# ACTA PREGUNTAS, RESPUESTAS Y ACLARACIONES SELECCIÓN EN EL EXTERIOR No. IMP-CBDMQ-001-2020

# "ADQUISICIÓN DE UNIDAD COMANDO INCIDENTES"

# 2.- TRACTOQUITO SCC

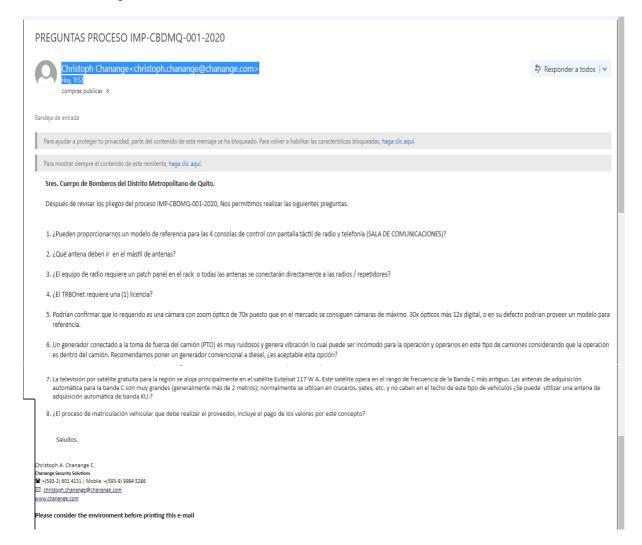
Preguntas Proceso Nro. IMP-CBDMQ-001-2020 "ADQUISICIÓN DE UNIDAD DE COMANDO DE INCIDENTES" VENTAS < ventas@tractoquito.com > Bandeja de entrada Estimados señores de la comisión técnica buenos días, Una vez revisadas las especificaciones técnicas del camión tipo comando tenemos a presentar las siguientes observaciones, solicitamos una clara definición del alcance técnico: CHASIS: ■ favor indicar si el chasis es aceptable tipo custom o chasis comercial MOTOR · Solicitamos aclarar cuál es el mínimo de torque y rpm para el motor de la unidad. ■ Indican ubicación del motor bajo cabina, quieren decir que es cabina adelantada o es válido chasis con trompa capot Preguntas: ■ Favor indicar la tracción de esta unidad, será 4x2, 4x4 o 6x4, por favor aclararlo. • ¿El eje trasero lo requiere tipo tándem? CAPACIDAD ENERGIA REQUERIDA Y ALTERNADOR: • ¿Ya que todas las luces requeridas son en Led, que ocupan muy poco amperio, podemos ofertar con menos amperes el alternador? Cumpliendo con NFPA 1901 y asegurando la calidad y SIRENA ELECTRONICA Y EQUIPO DE PERIFONEO: Preguntas: · ¿Favor indicar cuántos tonos requieren la sirena? Cuantas bocinas? SISTEMA DE ESTABILIZACION: • ¿Luces estroboscópicas, se refieren a Leds correcto? Los equipos de A/c serán de 12V o 120V o 240 V? ¿Creemos que 6 mil BTUS son muy pequeños tomando en cuenta el tamaño del área, no? • ¿Cuántos watts mínimo requieren el grupo electrógeno al PTO? Sugerimos mínimo 15Kwt LONGITUD (LARGO) DE LA UNIDAD ■ El mínimo de largo lo piden de 13 m, cuanto seria el máximo?

**Respuesta:** Su sugerencia es aceptada, siempre y cuando los 15 Kwt garanticen por lo menos la protección del 80% del consumo del grupo electrógeno.

**Respuesta:** El mínimo requerido del largo de la Unidad, será de al menos 13 m, conforme lo señalado en el numeral 8. Especificaciones Técnicas, referente a la "Altura máxima de la Unidad", constante en el Pliego.
